Stellungnahme zum Entwurf des Flächenentwicklungsplans vom 07. Juni 2024

Berlin, 07.08.2024

Der Entwurf des Flächenentwicklungsplans (FEP-E) vom 07. Juni 2024 soll den aktuellen FEP 2023 für die deutsche AWZ fortschreiben. Wir bedanken uns für die der Stellungnahme

Abbildung 1: Sensitivitätskarte für 20 Vogelarten nach Dierschke et al. (2024)

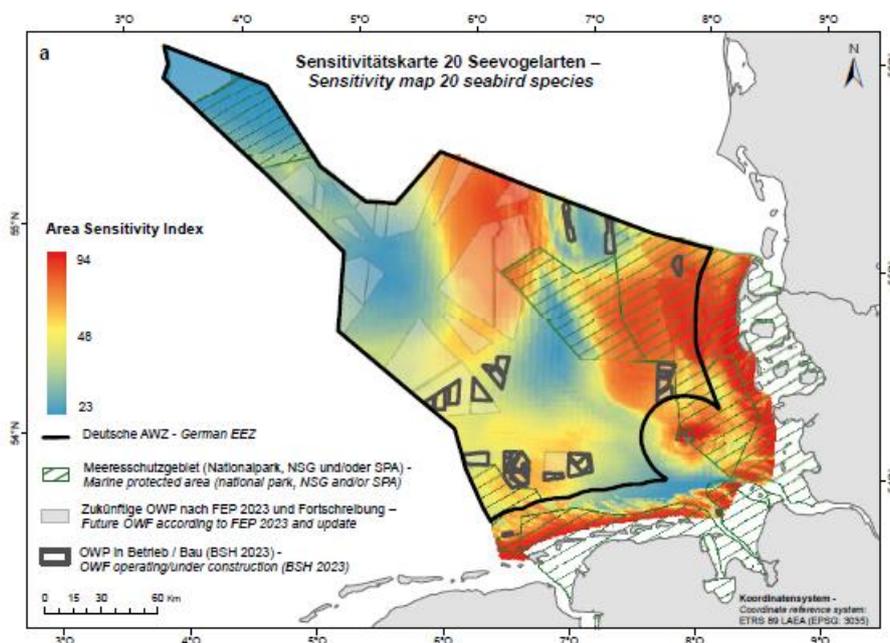
Die Aussage lässt sich exemplarisch am Habitatverlust von Seevögeln nachvollziehen. Mit der im FEP-E vorgelegten Flächenkulisse wird die deutsche Ausschließliche Wirtschaftszone (AWZ) zu 26% mit Offshore Windparks bebaut. Schon bei für einige Arten deutlich zu gering angesetzten mittleren Meideradien von sechs Kilometern treten damit auf gut der Hälfte (51%) der Nordsee-AWZ Meideeffekte und folglich Habitatverluste für Seevögel auf¹. Artsspezifisch können diese Zahlen schwanken. So ist der Lebensraum von rund 70% des Trottelummenbestandes, 54% des Eissturmvogelbestandes, 23% des Basstöpelbestandes und 19% des Tordalkbestandes in der deutschen Nordsee betroffen. Diese Zahlen illustrieren eindrücklich, dass das politische Ausbauziel von 70 GW nicht naturverträglich erreichbar ist. Der FEP-E wird dem von MSRL und EU-Meeresraumordnungsrichtlinie (2014/89/EU) geforderten Ökosystemansatz bei der Meeresnutzung und setzt sich mit unstrittigen Naturschutzkonflikten nicht gerecht. Verschärft wird das Problem, weil mit den neu eingeführten Beschleunigungsgebieten in weiten Bereichen Umweltverträglichkeitsprüfungen, artenschutzrechtliche Prüfungen und habitatschutzrechtliche Prüfungen zu entfallen drohen.

Abbildung 2: Mögliche ökosystemare Konsequenzen am Beispiel relevanter Nordseeflächen für die Primärproduktion und die Bodenwassersauerstoffkonzentration nach Daewel et al. (2022/24).

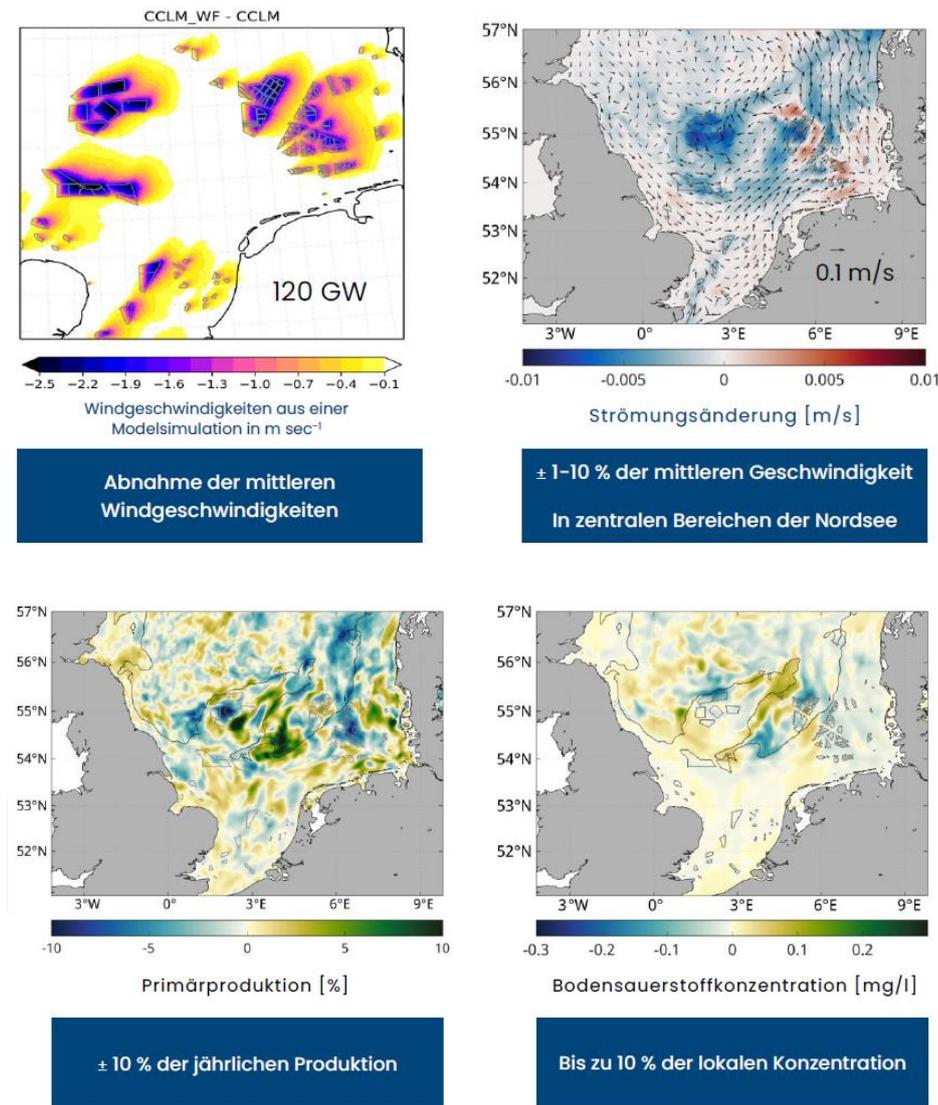
Bezüglich möglicher Auswirkungen von sich verändernden Windgeschwindigkeiten und Strömungssystemen auf die Primärproduktion und Sauerstoffverfügbarkeit im Bodenwasser sollten die Arbeiten von Daewel et al. (2022) berücksichtigt werden¹⁵.

Abbildung 3: Lebensraumverluste der Trottellumme durch Offshore-Windparks nach Dierschke et al. (2024)

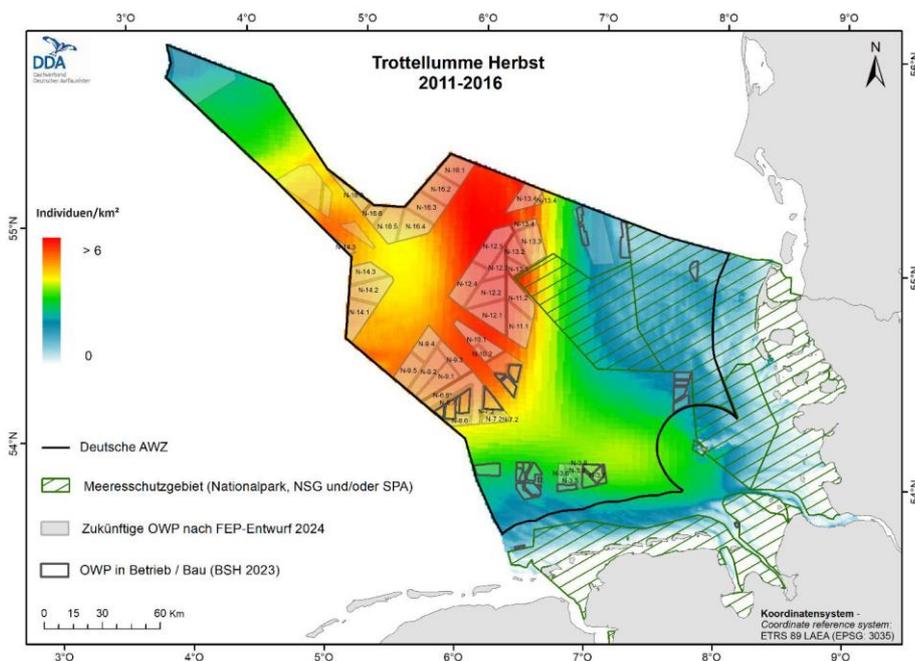
Die Schlussfolgerung des Umweltberichts, dass für die Trottellumme keine erheblichen Auswirkungen zu erwarten seien, ist falsch: Die Verbreitung der Trottellumme im Herbst (nach DDA) erreicht hohe Individuendichten gerade in jenen Bereichen, die sich mit OWP-Gebieten überschneiden, wie Abbildung 3 zeigt: 70% des Herbstbestandes wären von Habitatverlusten betroffen.

Im Herbst befindet sich die Art zudem in einer besonders vulnerablen Phase: Die Tiere mausern ihr Großgefieder, sind flugunfähig und müssen zudem die Jungen versorgen. Das in Verbindung mit der hohen Empfindlichkeit der Art gegenüber Offshore Windparks (starkes Meideverhalten/große Habitatverluste) zeigt die erheblichen Auswirkungen durch den geplanten Ausbau in diesem Bereich. Unverzichtbar wäre in der Gesamtschau die Notwendigkeit zu Voruntersuchungen. Das Konzentrationsgebiet der Trottellumme im Herbst kommt deshalb grundsätzlich nicht für Beschleunigungsgebiete in Frage, entsprechende Zuordnungen sollten korrigiert werden.
